「渦電流探傷試験、超音波探傷試験及び漏えい率試験に係る  
日本電気協会の規格の技術評価に関する日本電気協会への  
説明依頼事項(その1)」に対する回答(JEAC4203-2017)

令和3年1月13日  
(一社)日本電気協会  
原子力規格委員会

### 3. JEAC4203-2017「原子炉格納容器の漏えい率試験規程」に関する説明依頼質問

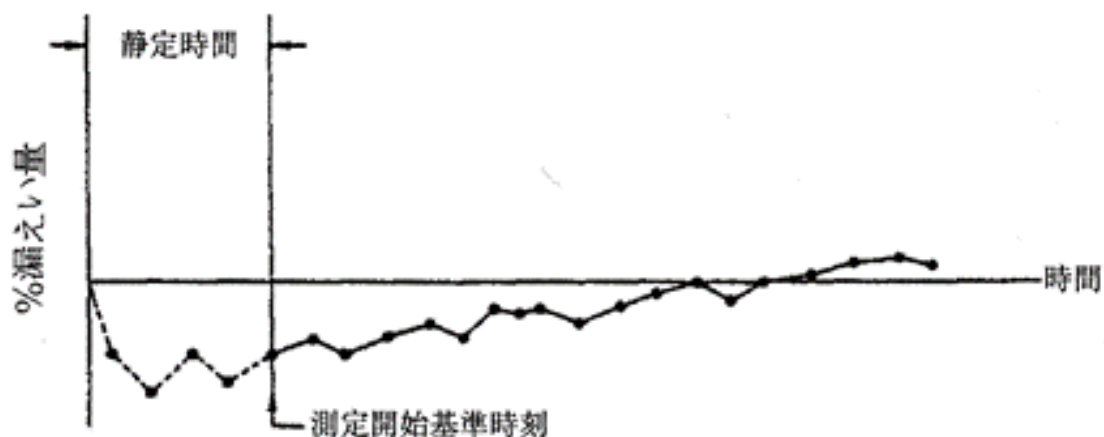
2) 「3.1.2.3 平均漏えい率及び信頼限界」及び「3.2.2.3 平均漏えい率及び信頼限界」に規定する%漏えい量  $Q$  の式は、回帰直線に切片を有する  $Q=a+bH$  の形式です。測定開始基準時刻からの%漏えい量  $Q$  を求める時、測定開始時は  $Q=0$  なので、 $a=0$  とした原点を通過する回帰直線  $Q=b'H$  としていない理由を説明してください。

また、3.1.2.3 項及び 3.2.2.3 項の (1) には「有意差がなければ、経過時間に対し無関係であり、バラツキの範囲で漏えい率は 0 である。」と規定していますが、一定の漏えいがあるという前提での試験に対してバラツキの範囲で漏えい率が 0 であるとするものの適切性について説明してください。

測定開始時は  $Q=0$  なので、最初のデータは原点上に位置します。この最初のデータが誤差やばらつきを含んでいる可能性があるため、回帰直線の切片  $a$  を考慮しています。

本規定では、分散分析により要因(経過時間)と観測データ(%漏えい量)との間の有意性の有無を検定しています。分散分析とは、観測データ(ここでは%漏えい量)における変動を誤差変動と各要因(ここでは経過時間)およびそれらの交互作用による変動に分解することによって、要因および交互作用の効果を判定する、統計的仮説検定の一手法です。観測データ(%漏えい量)が経過時間に対して有意差がなければ、観測データ(%漏えい量)の変動は経過時間に対して無関係であり、誤差変動によって変動していることとなります。したがって、漏えい率(%漏えい量の時間変化)は 0 であると判定します。

図 5)-1. %漏えい量測定結果

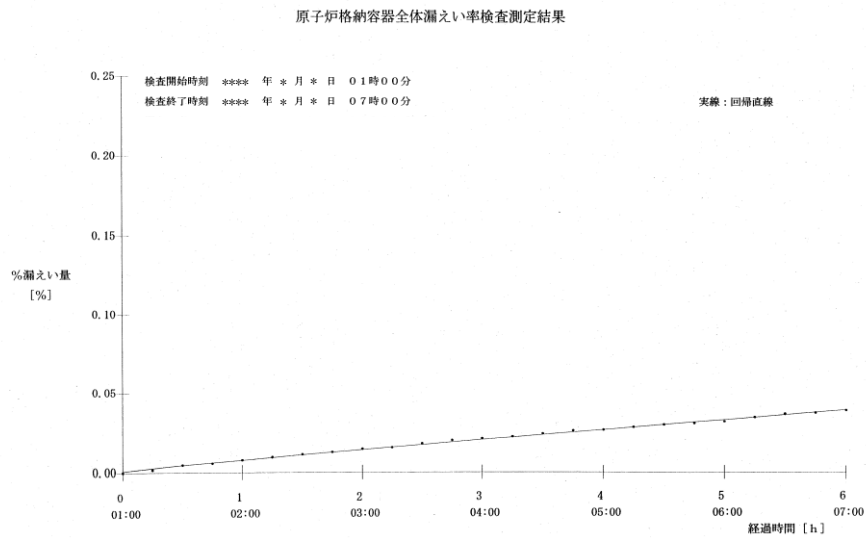
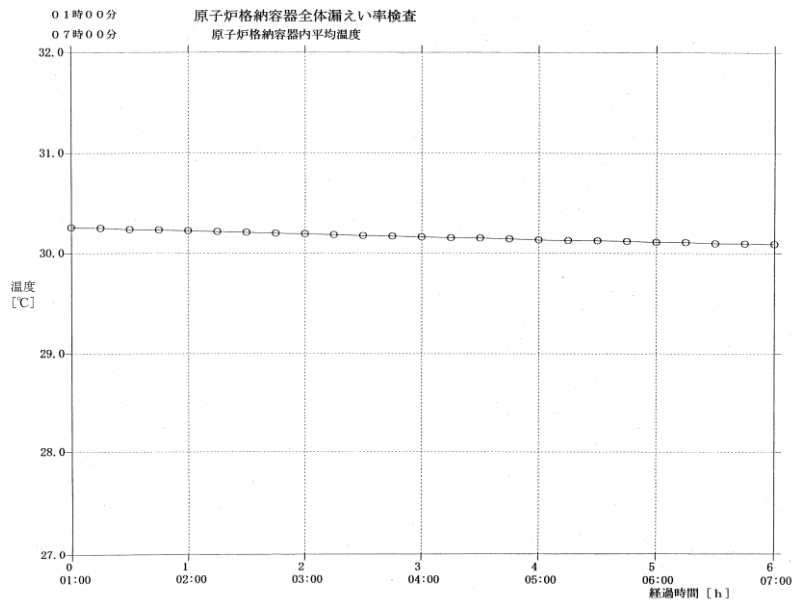
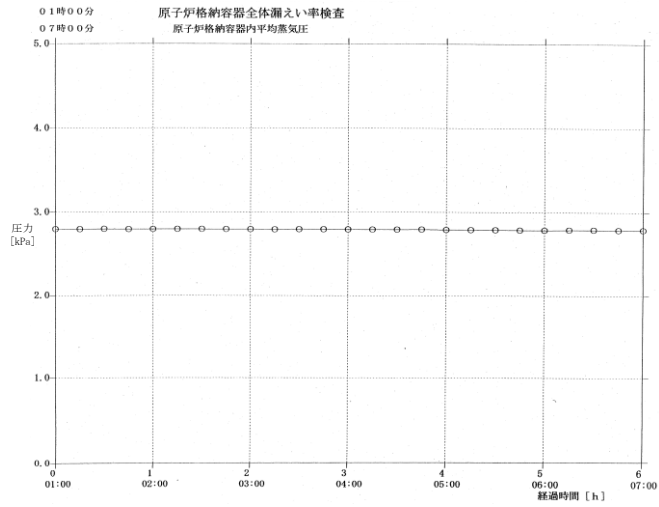
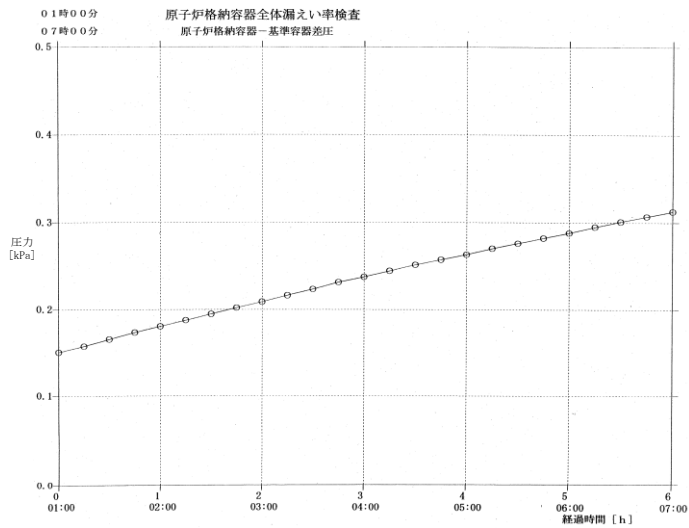
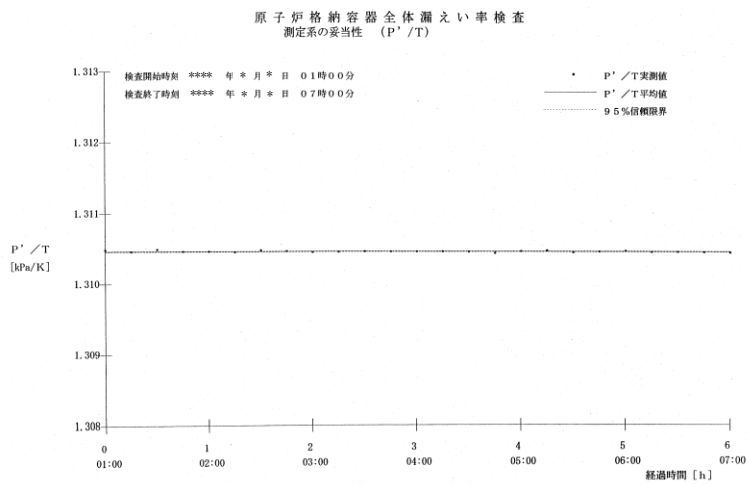
5) 「3.2.4.4 測定系の妥当性の確認」において、「試験開始時点よりの%漏えい量、平均温度、蒸気圧及び差圧をグラフにプロットする」に対応した図を示し、説明してください。

図 5)-1~5 に各測定結果プロット図の例を示す。  
 プロット結果より、前後のデータを比較することで時系列データのばらつきに特異な変化がないことを確認することで妥当性を確認している。

図 7)-1.計測器配置例

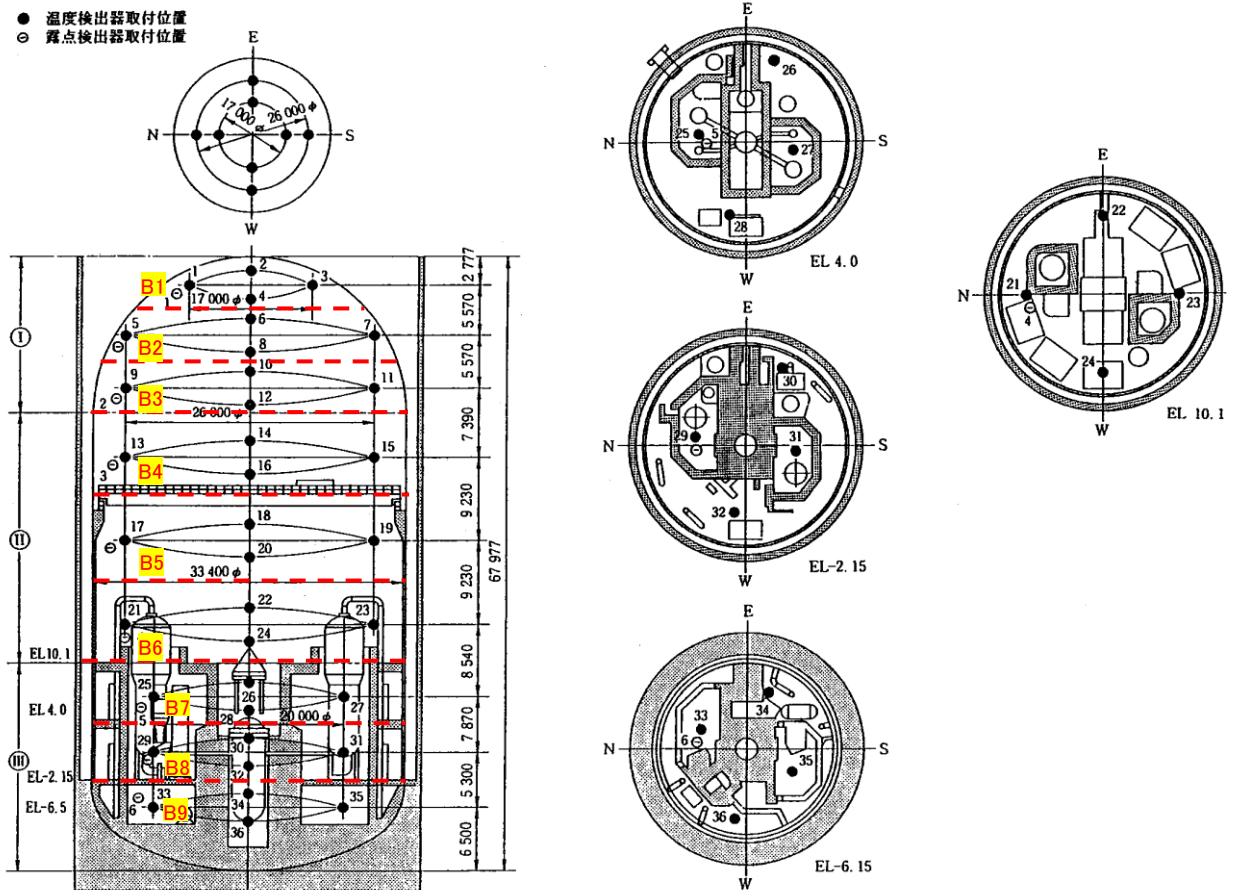
7) 「3.1.4.5 データ処理」において、原子炉格納容器内温度、露点温度については器差補正を行い、加重平均により測定時刻ごとの平均値を算出すると規定しています。このうち、加重平均の方法について説明してください。

PWR 原子炉格納容器内は体積が大きく、エリア毎の温度差も大きくなる場合があります。このため温度計測は、格納容器を高さ方向に仮想断面にてブロック分割(B1~B9)させ、分割断面毎に温度計測を行っています(図 7)-1 参照)。また、格納容器内には様々な設備が存在しており、分割断面毎に空間の欠損を考慮した体積(自由体積)から加重係数(格納容器全体を1とし、各ブロック毎に割り振った係数)を算出し、この数値を計測した値に積算し、最終的な評価用の加重平均を算出しています。(13P 集計表【サンプル】参照)

なお、図 7)-1 にて示す ”B9”ブロックにおいて、格納容器中央部の原子炉容器下部は、温度計取付位置としていません。図中 EL.-6.15 断面にて示す通り、空間容積の割合から B9 ブロック全体として原子炉容器下部の影響は小さいため、現状計測している箇所の温度にて B9 ブロックの平均温度としては問題なく計測出来ているものと考えます。

図 4.4.1 エアロック漏えい率試験概念図例

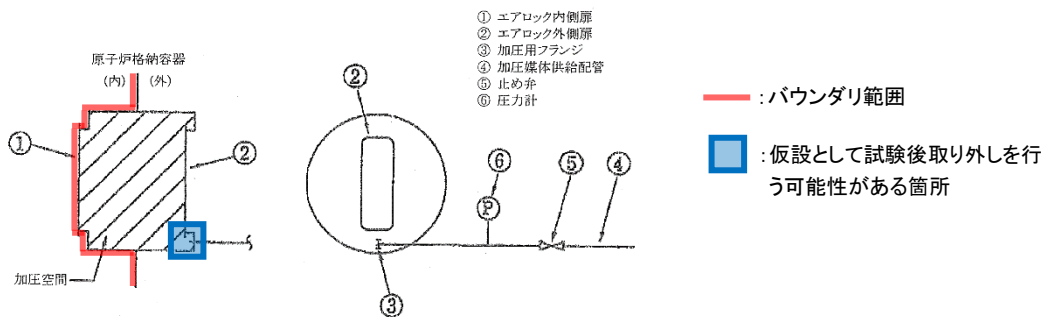
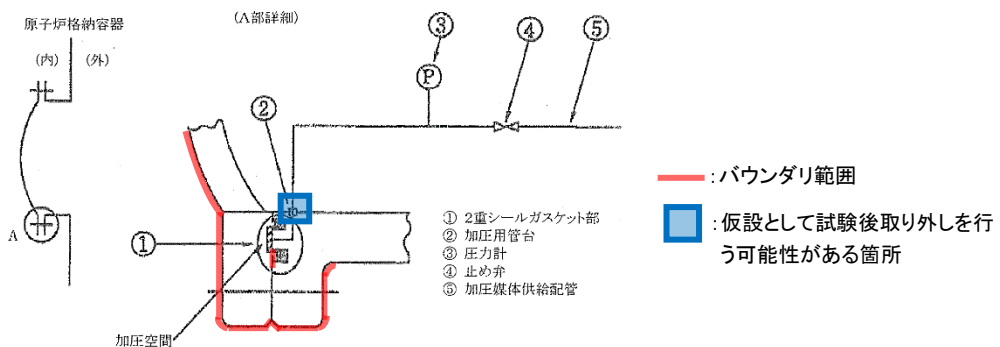
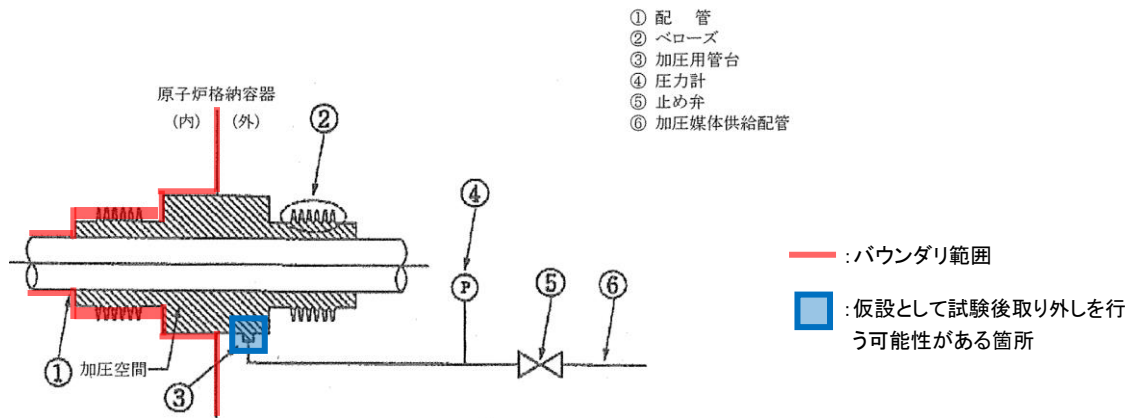
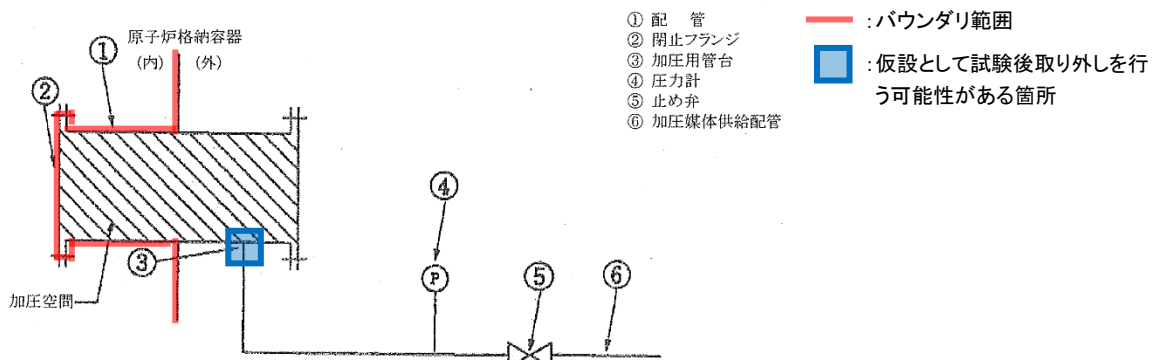
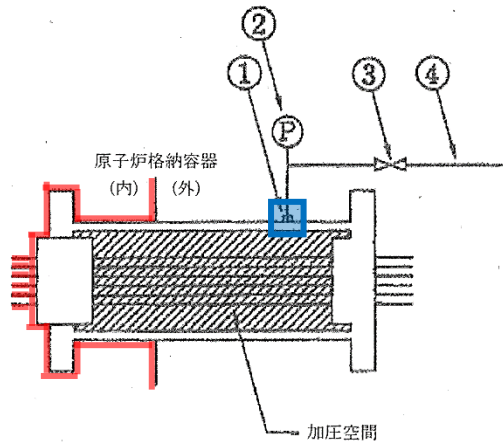
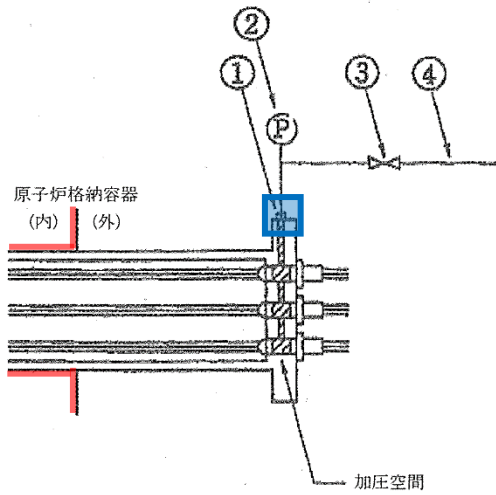
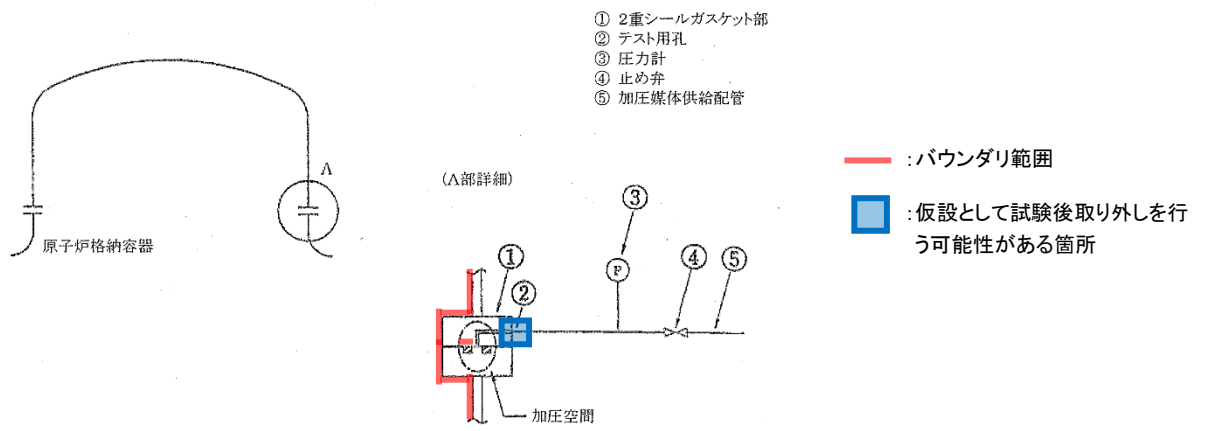
8) 局部漏えい率試験の概念図例(図 4.4.1～図 4.4.7)には本設と仮設が混在して示されています。仮設の範囲を示してください。また、仮設の範囲に原子炉格納容器バウンダリが含まれる場合の仮設材撤去後のバウンダリ健全性確認方法を説明してください。

局部漏えい率試験の図4.4.1～図4.4.7は試験の概念図例を示すものであり、本設と仮設の区別は各プラントによっても異なるケースが想定されることから、明確に示していませんが、仮設の範囲は原子炉格納容器バウンダリには含まれません。

なお、図4.4.1～図4.4.7にて示すバウンダリ範囲は以下の通りとなります。
